Dot. postępowania w sprawie udzielenia zamówienia publicznego na: *Rozbudowa i przebudowa drogi wojewódzkiej nr 221 na odcinku od Jankowa do Obwodnicy Kościerzyny - Odcinek B – odcinek od m. Kolbudy do m. Przywidz w podziale na dwa odcinki:*

Oznaczenie postępowania: 77/WZP/2024/PN/WRI

ZAPYTANIA NR 2 (pytania od nr 7 do nr 63)

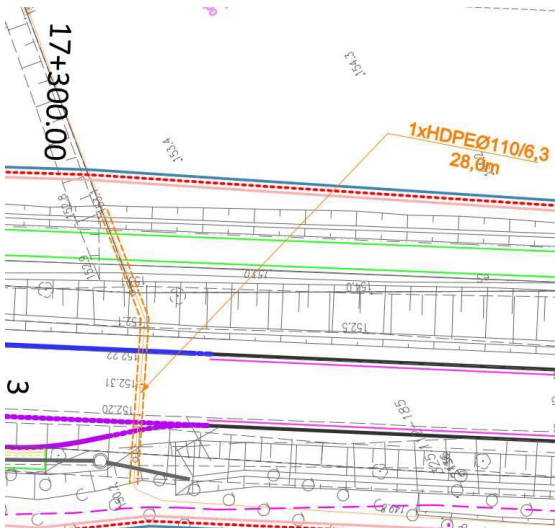
Pytanie nr 16:**Odcinek B1: KANAŁ TECHNOLOGICZNY**

„90% całości trasy do budowy kanału zaprojektowana jest w terenach leśnych w które to charakteryzują się znacznym zagęszczeniem drzewostanu oraz mocnym pofałdowaniem terenu. Kanał technologiczny zaprojektowany jest w znacznej odległości od DW 221 (od 10 m do nawet 20 m). Prosimy o udzielenie informacji czy projekt jest uzgodniony z Nadleśnictwem i przewiduje wycinkę drzewostanu na trasie budowy kanału (sprzęt ciężki – koparki, minikoparki, samochody ciężarowe z dowozem rur) a w szczególności w miejscach posadowienia studni kablowych i zebrania nadmiaru ziemi (samochody ciężarowe z HDS, dźwigi). Prosimy również o informację czy zgodnie z treścią zamieszczoną w projekcie prace ziemne w obrębie drzewostanów przewidziane są jako prace ręczne „Wymienione wyżej prace wykonywane będą mechanicznie, za wyjątkiem skrzyżowań i zbliżeń z sieciami uzbrojenia terenu oraz w miejscach niedostępnych dla sprzętu mechanicznego, gdzie prace należy wykonywać ręcznie.” „Budowę należy prowadzić zgodnie z zasadami wiedzy technicznej, normami i przepisami ogólnymi z zakresu ochrony środowiska (nie naruszanie korzeni drzew, krzewów)”

Zamawiający wskazuje, iż roboty budowlane należy wykonać zgodnie z treścią SWZ oraz dokumentacją projektową. Kanał technologiczny jest prowadzony wyłącznie w granicach pasa drogowego. Wskazane drzewa podlegają wycince.

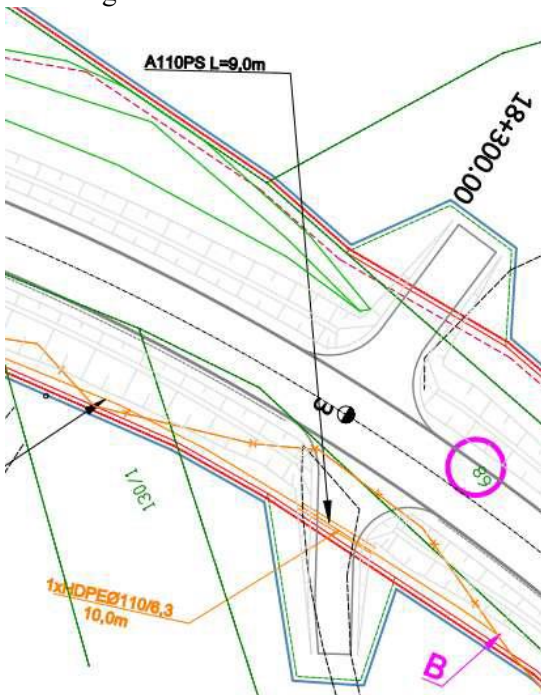
„Na projekcie z tytułem „WYDRUK” wskazano miejsca zabezpieczenia istniejącej infrastruktury telekomunikacyjnej rurami osłonowymi 1xHDPE 110/6,3. Prosimy o poprawienie opisów na rury dwudzielne A110PS wskazane na projekcie i zgodnie z zapisami w projekcie „Pod projektowanymi zjazdami asfaltowymi kable należy zabezpieczyć dodatkowymi rurami dwudzielnymi”. Przykład gdzie na rysunkach „WYDRUK” wskazano błędny rodzaj rur: km 17+300, 18+000, 20+600, 20+900, 20+970, 21+080, 21+270, 21+400, 21+500, 21+600. Prosimy powyższe prace umieścić w przedmiarze robót jako pozycję: „Zabezpieczenie istniejących kabli rurami osłonowymi” wraz z prawidłowym zakresem prac.

Zamawiający publikuje zaktualizowany formularz Kosztorysu ofertowego wraz z zaktualizowaną dokumentacją projektową (rysunki nr: DW221_Wydruk_TELE - T.B.1.01 ÷ T.B.1.10 Zagospodarowanie terenu). Dodatkowo Zamawiający publikuje aktualne uzgodnienie Projektu Wykonawczego dot. usunięcia kolizji teletechnicznych OPL (Uzgodnienie Orange Polska nr 2528/TTDSILU/P/2024/MZ).

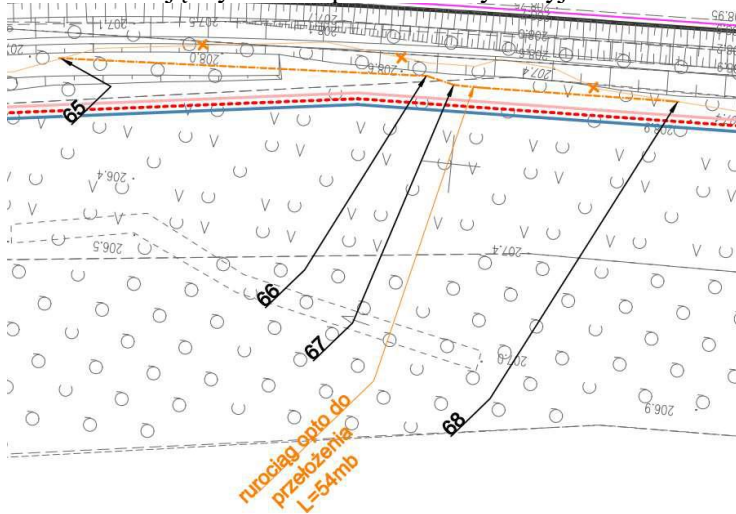
„Na rysunkach „SZKIC” przedstawiono podwójne zapisy co do typu i długości rur osłonowych dla danego jednego obiektu. Takie zapisy występują na całości rysunków projektowych. Prosimy o podanie prawidłowego typu rur i ich długości. PRZYKŁAD.”

Zamawiający publikuje zaktualizowaną dokumentację projektową (rysunki nr: DW221_SZKIC TELE - T.B.3.01 ÷ T.B.3.07 Szkic przebudowy kolizji tele.).

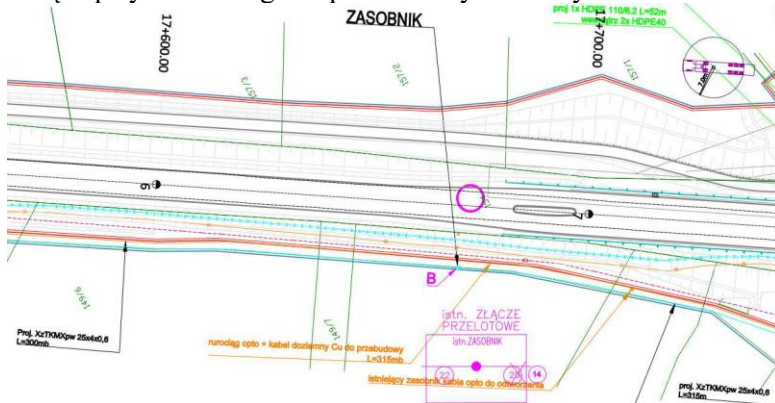
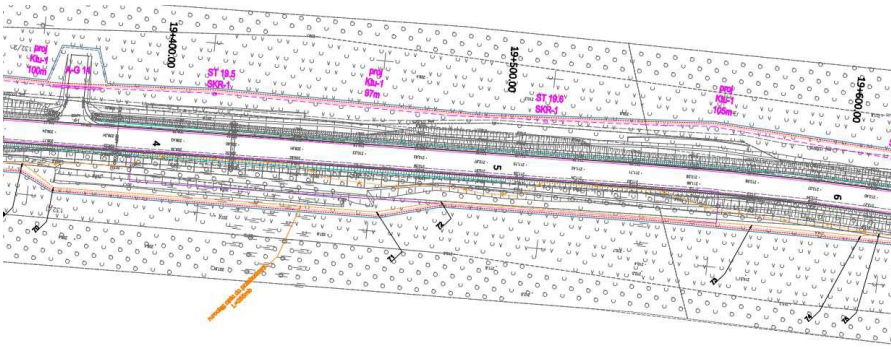
„Km 17+600 Przy przebudowie kabla XzTKMXpw 25x4x0,6 wskazano na rysunku „SZKIC” dwa sprzeczne ze sobą zapisy co do długości przebudowy. Prosimy o wskazanie długości prawidłowej.”

Prawidłowa długość przebudowy wynosi 215 m. Zamawiający publikuje zaktualizowaną dokumentację projektową (rysunek DW221_SZKIC TELE-T.B.3.01 Szkic przebudowy kolizji tele., rysunek DW221_SZKIC TELE-T.B.1.06 Szkic przebudowy kolizji tele.).

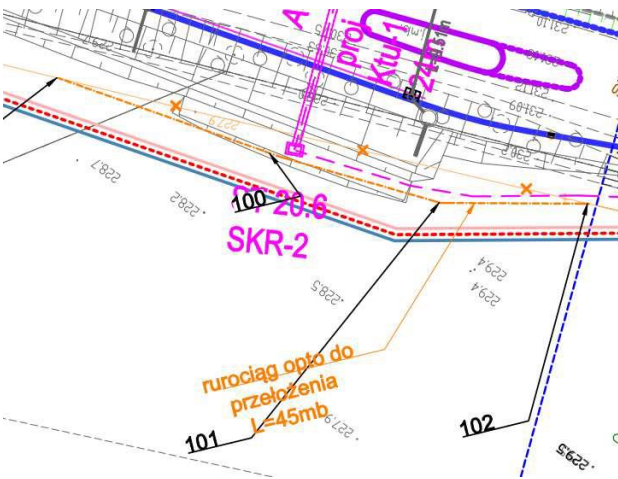
„Km 20+500 Zaprojektowano istniejący rurociąg do przełożenia na długości 45m. Wskazana na rysunku trasa przełożenia zdaniem Oferenta wydłuży się. Prosimy o wyjaśnienie lub zmianę technologii przebudowy.”

Zamawiający wskazuje, iż roboty budowlane należy wykonać zgodnie z treścią SWZ oraz dokumentacją projektową. Długość projektowanego rurociągu do przełożenia wynosi 45m. Zamawiający publikuje zaktualizowaną dokumentację projektową (rysunek DW221_Wydruk_TELE - T.B.1.09 Zagospodarowanie terenu, rysunek DW221_SZKIC TELE-T.B.3.05 Szkic przebudowy kolizji tele.)

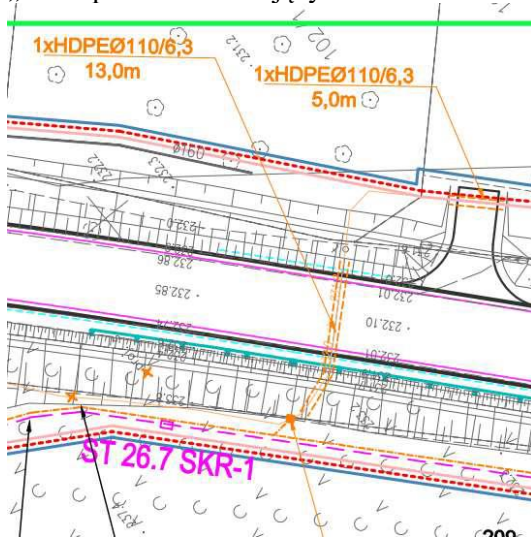
„Większość trasy do budowy kanału zaprojektowana jest w terenach leśnych w które to charakteryzują się znacznym zagęszczeniem drzewostanu oraz mocnym pofałdowaniem terenu. Kanał technologiczny zaprojektowany jest w znacznej odległości od DW 221 (od 5 m do nawet 20 m). Prosimy o udzielenie informacji czy projekt jest uzgodniony z Nadleśnictwem i przewiduje wycinkę drzewostanu na trasie budowy kanału (sprzęt ciężki – koparki, minikoparki, samochody ciężarowe z dowozem rur) a w szczególności w miejscach posadowienia studni kablowych i zebrania nadmiaru ziemi (samochody ciężarowe z HDS, dźwigi).

Prosimy również o informację czy zgodnie z treścią zamieszczoną w projekcie prace ziemne w obrębie drzewostanów przewidziane są jako prace ręczne „Wymienione wyżej prace wykonywane będą mechanicznie, za wyjątkiem skrzyżowań i zbliżeń z sieciami uzbrojenia terenu oraz w miejscach niedostępnych dla sprzętu mechanicznego, gdzie prace należy wykonywać ręcznie.”

„Budowę należy prowadzić zgodnie z zasadami wiedzy technicznej, normami i przepisami ogólnymi z zakresu ochrony środowiska (nie naruszanie korzeni drzew, krzewów)”

Zamawiający wskazuje, iż roboty budowlane należy wykonać zgodnie z treścią SWZ oraz dokumentacją projektową. Kanał technologiczny jest prowadzony wyłącznie w granicach pasa drogowego. Wskazane drzewa podlegają wycince.

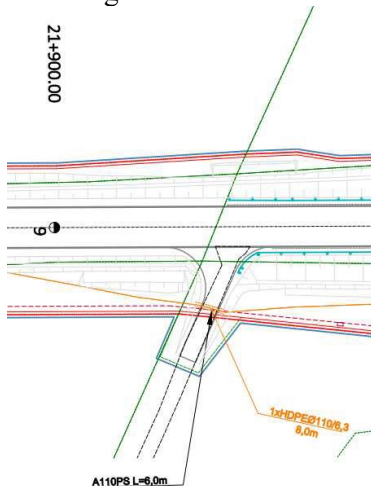
„Na projekcie z tytułem „WYDRUK” wskazano miejsca zabezpieczenia istniejącej infrastruktury telekomunikacyjnej rurami osłonowymi 1xHDPE 110/6,3. Prosimy o poprawienie opisów na rury dwudzielne A110PS wskazane na projekcie i zgodnie z zapisami w projekcie „Pod projektowanymi zjazdami asfaltowymi kable należy zabezpieczyć dodatkowymi rurami dwudzielnymi”. Przykład gdzie na rysunkach „WYDRUK” wskazano błędny rodzaj rur: km 21+920, 22+150, 22+220, 23+510, 23+560, 23+800, 24+080, 24+350, 24+720, 24+810, 25+300, 26+660, 26+670. Prosimy powyższe prace umieścić w przedmiarze robót jako pozycję: „Zabezpieczenie istniejących kabli rurami osłonowymi” wraz z prawidłowym zakresem prac.”

Zamawiający publikuje zaktualizowaną dokumentację projektową (rysunki nr: DW221_Wydruk_TELE - T.B.1.11 ÷ T.B.1.16 Zagospodarowanie terenu).

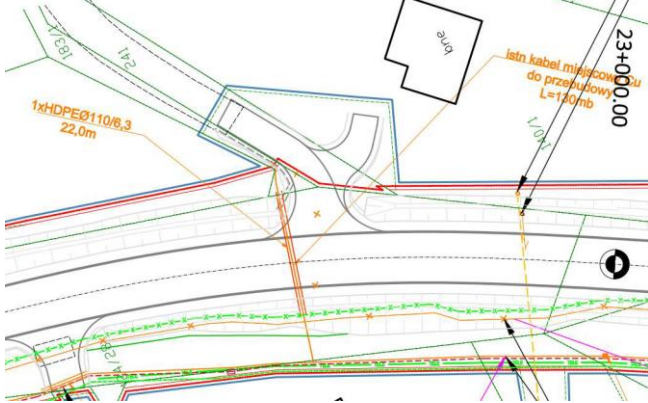
„Na rysunkach „SZKIC” przedstawiono podwójne zapisy co do typu i długości rur osłonowych dla danego jednego obiektu. Takie zapisy występują na całości rysunków projektowych. Prosimy o podanie prawidłowego typu rur i ich długości. PRZYKŁAD.”

Zamawiający publikuje zaktualizowaną dokumentację projektową (rysunki nr: DW221_SZKIC TELE-T.B.3.08 ÷ T.B.3.13 Szkic przebudowy kolizji tele.).

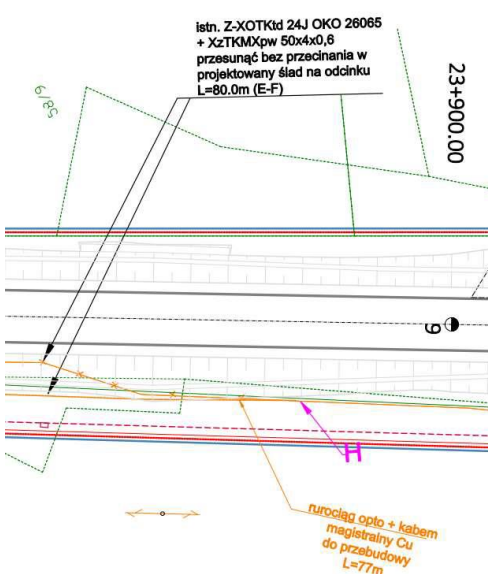
„Km 22+960 na projekcie przedstawiono do przebudowy kabel miejscowy. Proszę o uzupełnienie danych co do rodzaju kabla, wskazanie trasy przebudowy oraz miejsc przełączeń.”

Zamawiający wyjaśnia, iż we wskazanym miejscu projektowane jest jedynie zabezpieczenie kabla z ewentualną regulacją wysokościową. Zamawiający publikuje zaktualizowaną dokumentację projektową (rysunek DW221_SZKIC TELE-T.B.3.09 Szkic przebudowy kolizji tele., rysunek DW221_Wydruk_TELE - T.B.1.12 Zagospodarowanie terenu).

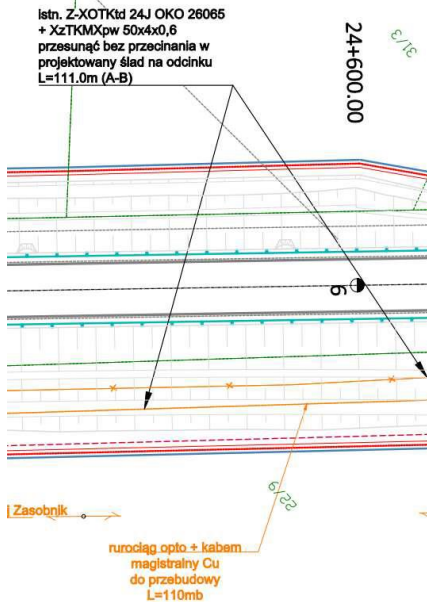
„Km 23+850 na projekcie przedstawiono dwa sprzeczne ze sobą opisy dotyczące usunięcia kolizji kabla OKO 26065 oraz kabla XzTKMXpw 50x4x0,6. Jeden opis mówi o przesunięciu bez przecinania na długości L=80,0m natomiast drugi opis mówi o przebudowie na długości L=77,0m. Prosimy o wyjaśnienie lub skorygowanie błędnego zapisu.”

Zamawiający wyjaśnia, iż we wskazanym miejscu zaprojektowane zostało przełożenie sieci bez przecinania o łącznej długości 185 mb. Zamawiający publikuje zaktualizowaną dokumentacją projektową (rysunek

DW221_SZKIC TELE-T.B.3.10 Szkic przebudowy kolizji tele., rysunek DW221_Wydruk_TELE-T.B.1.13 Zagospodarowanie terenu).
